SERVICE INFO – INA 0187

Prijelaz na elastični kanalni remen

Ukidanje isporuke natezne remenice 531 0503 10

Motor: F1AE

Slika 1: Shema razvoda pogona pomoćnih agregata s nateznom remenicom; od serijskog broja motora 0113089

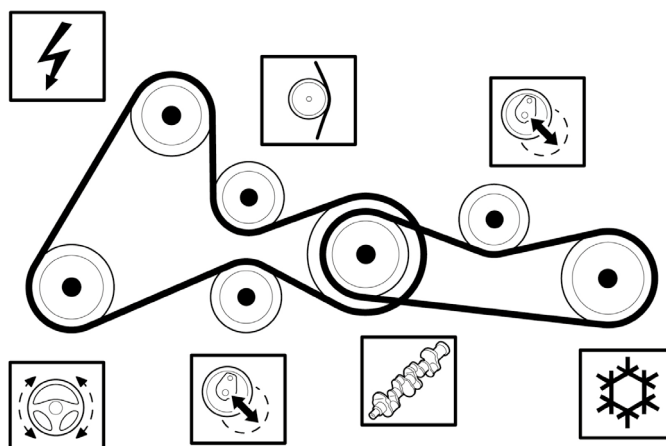
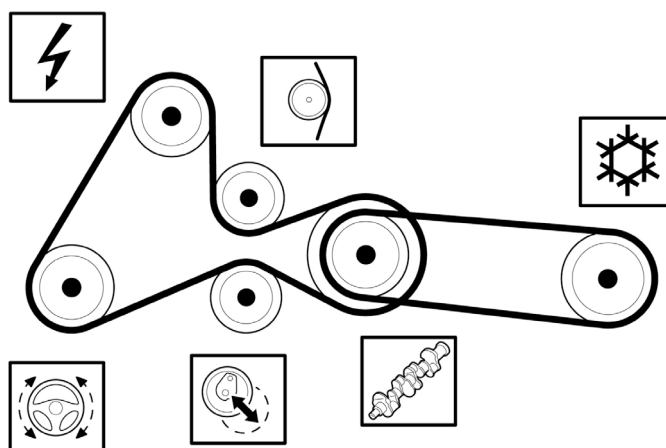
Kod vozila gore navedenih proizvođača opremljenih klima uređajem, počevši od serijskog broja motora 0113090, za prijenos snage unutar pogona pomoćnih agregata koristi se elastični kanalni remen. Upotrebom elastične izvedbe remena eliminira se potreba za korištenjem natezne remenice.

Preinaka na elastičnu izvedbu kanalnog remena (kataloški broj dijela: FB4EPK903) može se izvršiti i kod vozila sa serijskim brojevima motora do broja 0113089. U slučaju preinake eliminira se potreba za korištenjem natezne remenice.

Elastični kanalni remen udovoljava svim zahtijevanim tehničkim specifikacijama proizvođača vozila te se može ugrađivati bez ograničenja – također u slučaju vozila sa serijskim brojevima motora do broja 0113089. U slučaju preinake na elastičnu izvedbu kanalnog remena, obvezno je uklanjanje natezne remenice!

Slika 2: Shema razvoda pogona pomoćnih agregata s elastičnim kanalnim remenom; od serijskog broja motora 0113090
